**Restructuration globale des aménagements du domaine des
Planards
Chamonix-Mont-Blanc (74)**

Dossier 22061

**Réponses aux demandes de précisions 2023-KKp-4218 du 26
juin 2023 de l'Autorité environnementale**

PLAN MASSE

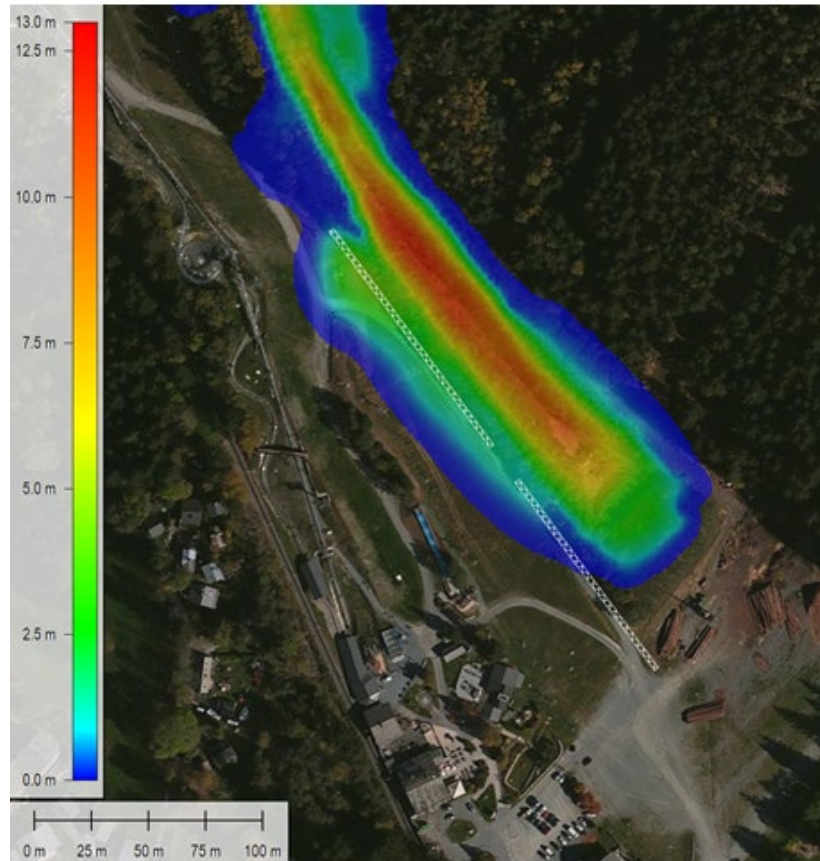
P3, il est précisé que "des études spécifiques géotechniques et avalanches viendront nourrir le projet" et que "les préconisations et mesures en découlant seront respectées dans le cadre des travaux". Dans la mesure où ces études peuvent modifier le projet, il convient de donner les résultats de ces études et de présenter les préconisations et mesures qui seront faites.

A travers le rapport joint en annexe, malgré la mise en place d'un PIDA (Plan d'Intervention de Déclenchement des Avalanches mis en œuvre par les artificiers de la SAS des Planards via un système de déclenchement à distance (GAZEX) consistant à purger après chaque accumulation de neige le couloir du Grepon), les préconisations émises par Engeneerisk ont conduit à repositionner les tapis skieurs présentés lors du dépôt du Cas par Cas.

Ainsi, comme le démontre l'illustration ci-dessous, les deux tapis de Grepon 1&2 auraient pu potentiellement être atteints par le débordement d'une avalanche exceptionnelle. Il a donc été logiquement décidé de repenser à leur implantation en relation avec les bureaux d'études spécialisés.

Dans la nouvelle configuration positionnant les tapis en retrait de la zone potentielle d'avalanche, le rapport de Engeneerisk/pyrite (joint en annexe conclue :

“Aujourd’hui le thalweg existant constitue clairement l’élément central de la protection du site et permet de correctement canaliser les avalanches de référence à prendre en compte (Figure 27 à Figure 29) : les éventuels débordements sont suffisamment limités pour justifier la dernière version du positionnement des tapis(o) qui ne sont globalement pas atteints directement et ne nécessitent donc aucune prescription particulière”.
